VERFÜGUNG

**Zürich. Kantonaler Gestaltungsplan mit Umweltverträglichkeitsprüfung „PJZ –
Polizei- und Justizzentrum Zürich“**

Festsetzung (§ 2 PBG)

**KANTONALER GESTALTUNGSPLAN mit UVP
"PJZ - POLIZEI- UND JUSTIZZENTRUM ZÜRICH"**

Situationsplan 1:2000

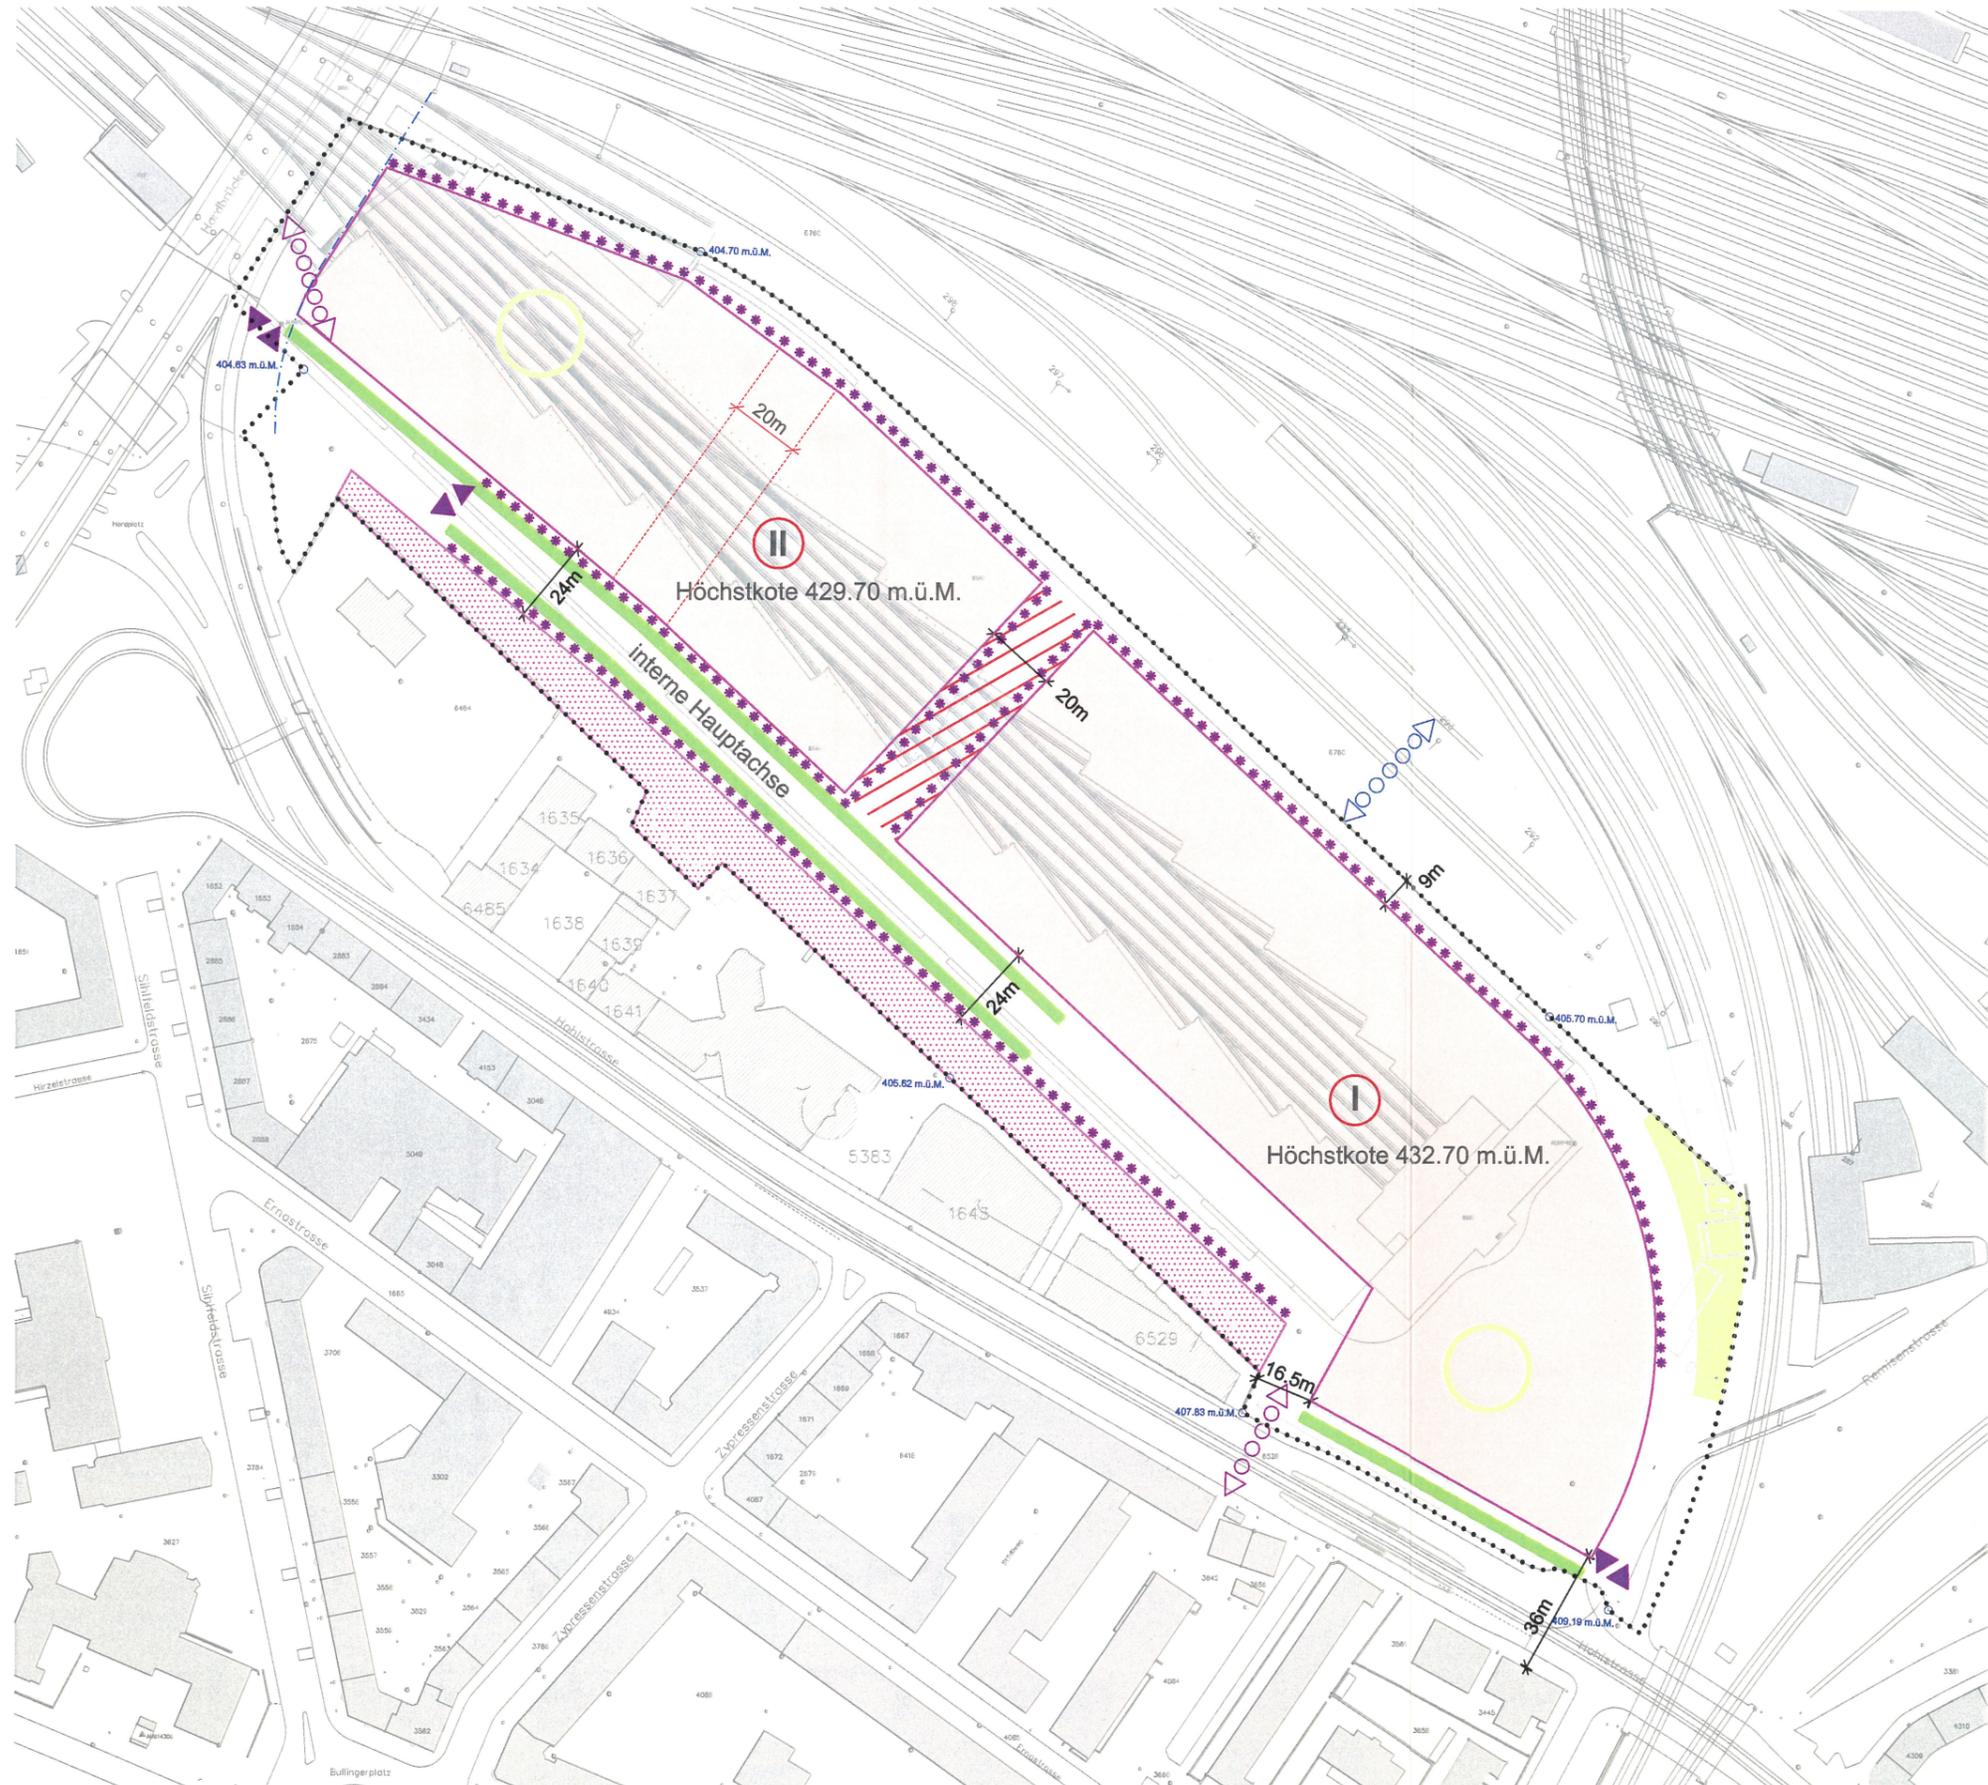
Um einen gewissen Handlungsspielraum zu erhalten, wird beantragt, beim Baubereich II die Strasse nicht im Plan einzutragen, sondern nur textlich zu erwähnen.

Die Fusswegverbindung (im Plan blau bezeichnet) sei als Fuss- und Radweg violett zu bezeichnen.

Auch im Reservebereich sei die Fuss- und Radwegverbindung sicherzustellen. Um einen gewissen Handlungsspielraum zu erhalten, sei deshalb die Legende mit der Klammerbemerkung "ungefähre Lage" zu ergänzen.

Die Planlegende hält fest, dass es sich lediglich um eine schematische Lage-Anordnung dieser Unterteilung des Baubereichs II in mehrere Baufelder handelt.

Die Verbindung ab der rückwärtigen Erschliessungsstrasse über das SBB-Gleisfeld befindet sich vollständig ausserhalb des Perimeters des Gestaltungsplans, und sie steht auch inhaltlich in keinem direkten Zusammenhang mit diesem Vorhaben. Sie ist deshalb als Orientierungsinhalt eingetragen, weil sie später einmal an die rückwärtige Erschliessung anknüpfen soll. Im kommunalen Verkehrsrichtplan ist die Verbindung zudem nur als

Fusswegverbindung und nicht als Fuss- und Radwegverbindung vorgesehen. Mit dem Richtplaneintrag ist die Verbindung genügend gesichert.

Die Fuss- und Radwegverbindungen innerhalb des Perimeters werden grundsätzlich durch Art. 22 Abs. 2 sichergestellt. Mit der auf stadträtlichen Antrag hin vorgenommenen Rücknahme des Baubereichs I ist die Durchgängigkeit auch zwischen Hohlstrasse und interner Hauptachse gewährleistet.
